CONCOURS D'ARCHITECTURE PLURIDISCIPLINAIRE

ADDENDA # 6

IMM-15638

AMÉNAGEMENT DU CENTRE DE PETER-McGILL

2.1 SALLE DE SPECTACLE TRIBUNE OUVERTE

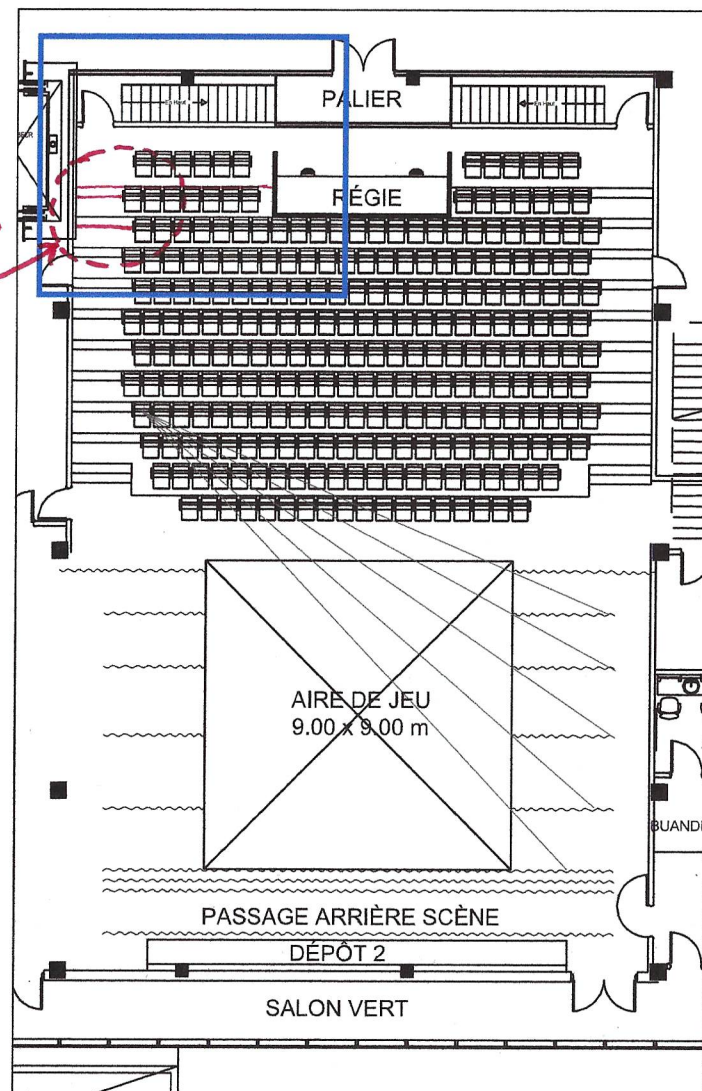
Sur les dessins de scénographie, sur la mezzanine, côté gauche, il n'y a pas de trait pour des marches et une rangée de sièges. Est ce que c'est une coquille de dessins, ou une volonté réelle?

Il s'agit d'une erreur. Les corrections sont indiquées en rouge en annexe au présent addenda.

CORRECTIONS
